**ORDEN POR LA QUE SE APRUEBA EL MODIFICADO DEL CONTRATO DE OBRAS DE IMPERMEABILIZACIÓN DEL TRASDÓS, CONSOLIDACIÓN DEL TERRENO EN EL TRASDÓS Y REPARACIONES DE LA SUPERESTRUCTURA Y DEL DRENAJE DEL TÚNEL DE LA LÍNEA 7B DE METRO DE MADRID, ENTRE LAS ESTACIONES DE SAN FERNANDO Y BARRIO DEL PUERTO. EXPEDIENTE A.OBR.31199.2024**

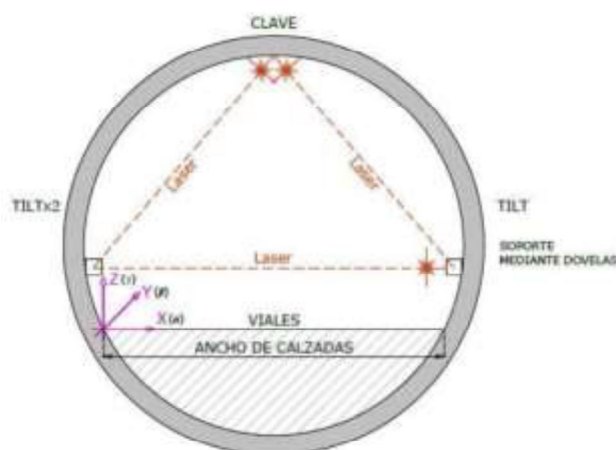
La propuesta de modificación consiste en complementar las lecturas anteriores, manuales y automáticas, por un sistema, también automático, compuesto por distanciómetros y clinómetros, que toman lecturas de convergencias y giros en el túnel las 24 horas con frecuencias que pueden llegar a una lectura por minuto.

Este sistema resulta más ágil que las lecturas con estación total robotizada, aunque sean automáticas, considerando la velocidad a la que se están realizando las perforaciones e inyecciones de impermeabilización, y que obligan a cambiar la ubicación de los mini prismas a medida que avanzan las máquinas a lo largo del túnel. La incorporación de este sistema utilizando unidades Tilt + distanciómetro, pretende complementar y sustituir a los sistemas propuestos en el proyecto vigente. No obstante, se van a instalar más miniprismas de control de movimientos en el túnel de los previstos, para permitir hacer un seguimiento a lo largo del tiempo, una vez finalizada la obra, de los movimientos que pudieran producirse en el túnel.

La modificación consiste en incorporar un sistema de auscultación compuesto por distanciómetros láser y clinómetros triaxiales. Mediante estos dispositivos se toman dos tipos de lecturas:

La modificación consiste en la incorporación de unidades al presupuesto de auscultación para el posicionamiento de los sensores de control de movimientos, el alquiler de las estaciones y del sistema informático para las lecturas.
